女川原子力発電所第2号機 工事計画審査資料	
資料番号	O2-他-F-19-0036 改0
提出年月日	2021年7月2日

三次元動的解析を用いた復水貯蔵タンク基礎の円筒型しゃへい壁への土圧分布確認方針について (コメントNo.87への回答方針)

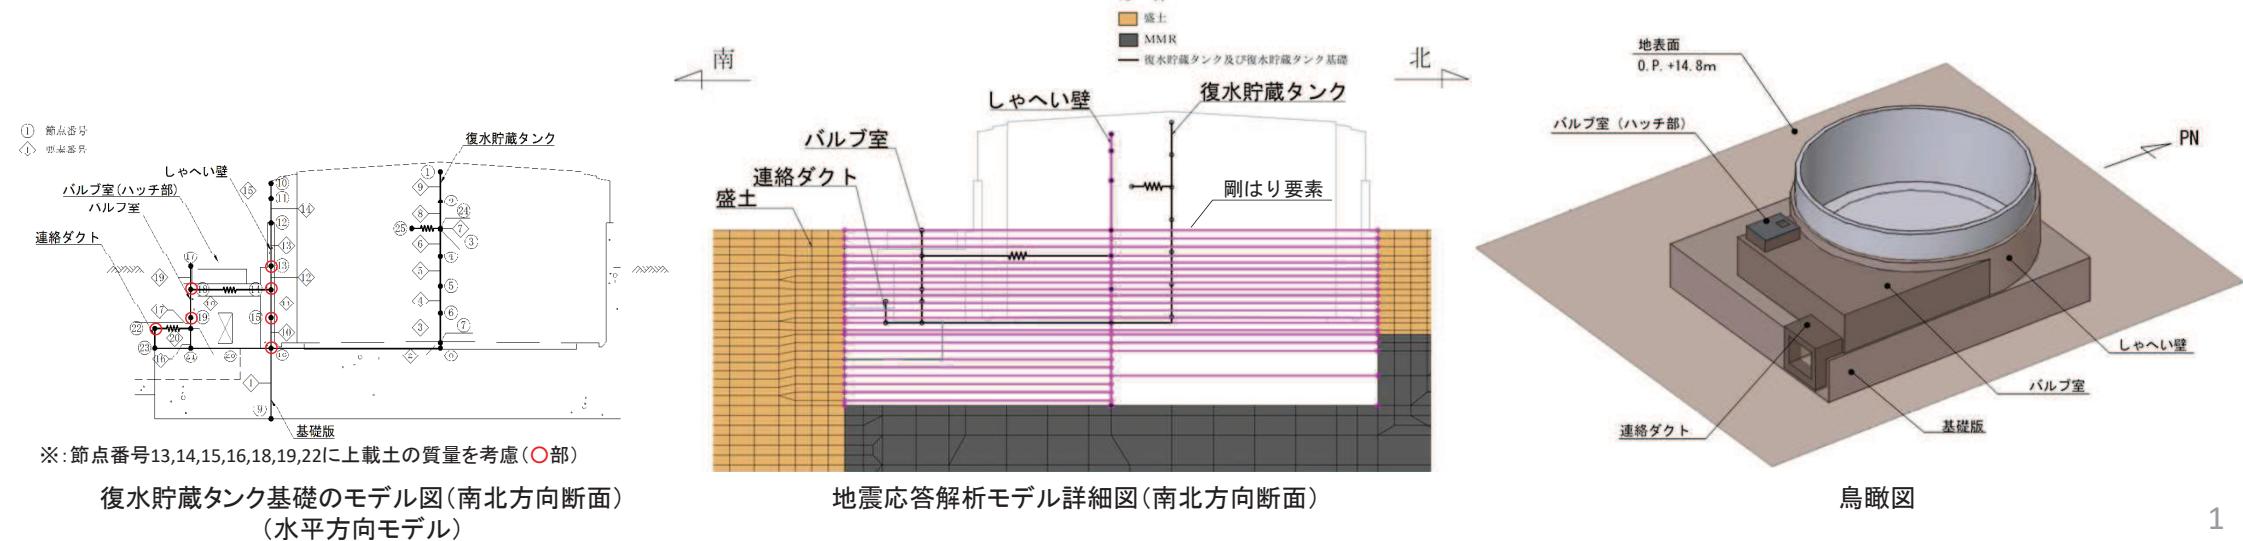
No.	指摘日	コメント内容
87	2021/6/9	復水貯蔵タンク基礎における2次元動的解析の構造物のモデル化について、3次元的な地震応答を適切にモデル化ができていることを整理して、説明すること。

二次元地震応答解析での構造物のモデル化は、構造的特徴を踏まえ地盤－構造物連成のばね質点系によりモデル化しているが、複雑な形状を有する構造物と地盤の相互作用を簡略化したモデルで評価していることから、以下の検証項目に対し、次頁の対応方針に基づき、地震時荷重が適切に評価されていることを確認する。

復水貯蔵タンク基礎の耐震評価は、二次元地震応答解析により算定した地震時荷重を、三次元構造モデルに載荷して評価を行っている。

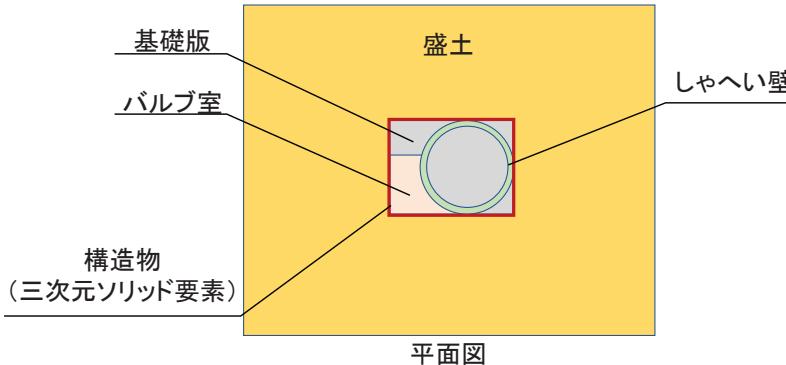
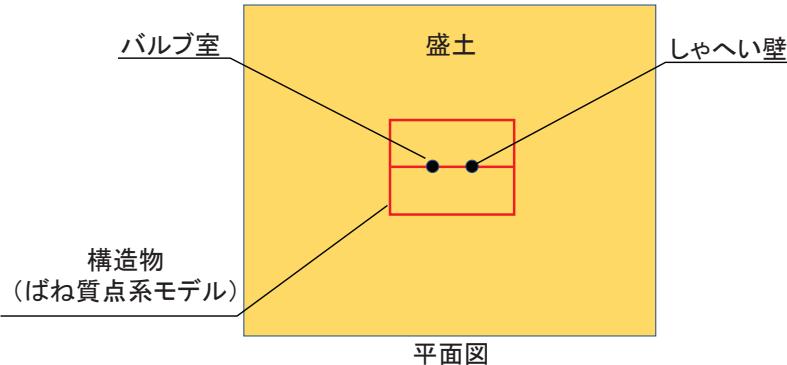
検証①：構造形状が複雑である

- ・復水貯蔵タンク基礎は、円筒形のしゃへい壁、矩形のバルブ室・バルブ室(ハッチ部)・連絡ダクトから構成される複雑な構造である。
- ・二次元地震応答解析において、各部材をばね質点系でモデル化することにより、構造物と地盤の相互作用を考慮した土圧が適切に評価できているか検証する。

検証②：基礎上の地盤(上載土)による土圧への影響

- ・復水貯蔵タンク基礎はバルブ室、連絡ダクト及び基礎版に上載土がある。また、北側のしゃへい壁外側の基礎版上には基礎の延長方向で分布が異なる三角形状の上載土がある。
- ・二次元地震応答解析において、上載土を質量としてモデル化することにより、躯体に作用する土圧が適切に評価できているか検証する。
(上載土を質量として考慮するモデル化は道路橋示方書に準拠している。)

構造物の三次元形状を模擬し、構造物と地盤の相互作用を考慮した三次元動的解析により、ばね質点系モデルで算定した作用土圧の検証を行う。

- 周辺地盤を三次元ソリッド要素でモデル化し、構造物を「三次元ソリッド要素でモデル化した場合(モデル化①)」と「ばね質点系モデルでモデル化した場合(モデル化②)」について、三次元動的解析を行い、各部材の側壁に作用する土圧の比較を行う。
- 構造物は復水貯蔵タンク基礎の構造を簡略化し、円筒形のしゃへい壁と矩形のバルブ室及び基礎版から構成される構造とする。
- 三次元動的解析における構造物及び地盤は、線形弾性としてモデル化する。

<u>モデル化①</u> 構造物:三次元ソリッド要素、周辺地盤:三次元ソリッド要素	<u>モデル化②</u> 構造物:ばね質点系モデル、周辺地盤:三次元ソリッド要素
モデル化の考え方	<ul style="list-style-type: none"> 実現象の再現を目的とした線形弾性モデル 	<ul style="list-style-type: none"> モデル化①との比較のため、二次元動的解析のばね質点系モデルが模擬する状態を三次元で再現した線形弾性モデル
概念図	 	 
構造物のモデル化	<ul style="list-style-type: none"> しゃへい壁、バルブ室及び基礎版を三次元ソリッド要素によりモデル化する。 	<ul style="list-style-type: none"> しゃへい壁、バルブ室及び基礎版をばね質点系によりモデル化する。 しゃへい壁とバルブ室はバルブ室の頂版位置で接続されていることから、頂版の水平方向剛性を考慮したばね要素で連結する。 三次元ソリッド要素と比較して、局所的な変形を考慮しないモデルであることから、地震時荷重を保守的に評価する見込みである。
地盤のモデル化	<ul style="list-style-type: none"> 周辺地盤を三次元ソリッド要素でモデル化し、バルブ室及び基礎版の上載土についても、三次元ソリッド要素でモデル化する。 	<ul style="list-style-type: none"> 周辺地盤を三次元ソリッド要素でモデル化し、バルブ室及び基礎版の上載土は、ばね質点系モデルの質点に重量として考慮する。
構造物と地盤の相互作用の考慮方法	<ul style="list-style-type: none"> 周辺地盤及び構造物の上載土を三次元ソリッド要素でモデル化することで、直接的に構造物と地盤の相互作用を考慮する。 	<ul style="list-style-type: none"> 二次元動的解析の想定する状態として構造物の外形を矩形とし、しゃへい壁及び基礎版の節点から側方の周辺地盤に剛板要素を設定し、周辺地盤との相互作用を考慮する。

土圧の検証	<ul style="list-style-type: none"> モデル化①とモデル化②の三次元動的解析結果から算定される各部材(しゃへい壁及びバルブ室)への土圧の比較を行う。 モデル化②により算定される土圧がモデル化①により算定される土圧よりも保守的であること、又は同等であることを確認する。
